WAC VEENENDAAL

Betreft: 14 appartementen Veenstate prins Bernhardlaan 14-18 Veenendaal

14 appartementen Veenstate te Veenendaal

Projectinformatie	
Project	14 appartementen prins Bernhardlaan 14-18
Projectnummer	5515241
Opdrachtgever	PEBA Vastgoed B.V.
Contactpersoon	de heer P.J. Thoutenhoofd
Architect	AGB van Dijk
Tekeningnummer(s)	Met projectnummer 2019-208B OV
Datum laatste wijziging	07-12-2020
Fase bouwproces	Omgevingsvergunning
Datum ontvangst plangegevens/tekening	15-12-2020
Datum advies uitgebracht	24-12-2020
Ons kenmerk	WAC20-12-01

Fragment 1A

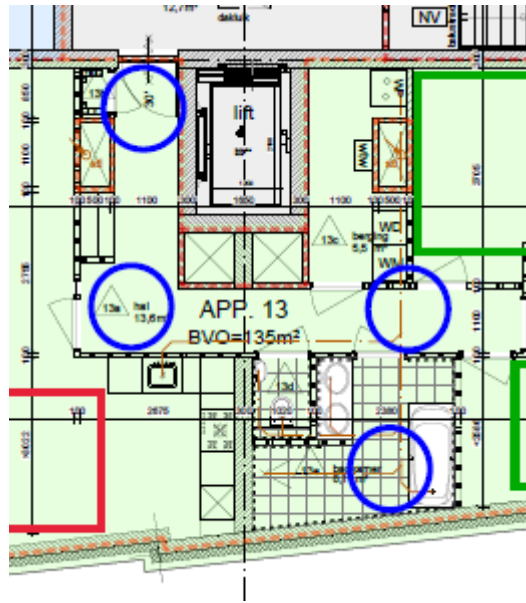
Installaties	
Woninginstallaties	
	Aangezien de appartementen worden voorzien van een balans ventilatie, zorgen de te openen ramen voor een ontregeling van de mechanische ventilatie. Ook adviseren wij in deze situatie een koeling aan te brengen i.v.m. de te verwachten temperatuur overschrijdingen
Duurzame maatregelen	
	Er is op het dakoverzicht een zone opgenomen voor plaatsing van PV-panelen. Waarom wordt dit niet standaard "meeverkocht"? En collectief verwerkt in de energievoorziening? In de EPC-berekening is om aan de eis van 0,4 te voldoen wel de aanwezigheid van deze panelen als uitgangspunt gehanteerd!!
Individuele binnenruimtes	
Algemeen verblijfsruimten en verkeersruimten	
	In alle appartementen wordt onvoldoende rekening gehouden met het gebruik van een rolstoel. Onderaan deze toets zijn voorbeelden opgenomen om dit te verduidelijken. In deze fragmenten zijn met blauwe cirkels met een diameter van 1500mm de knelpunten weergegeven.
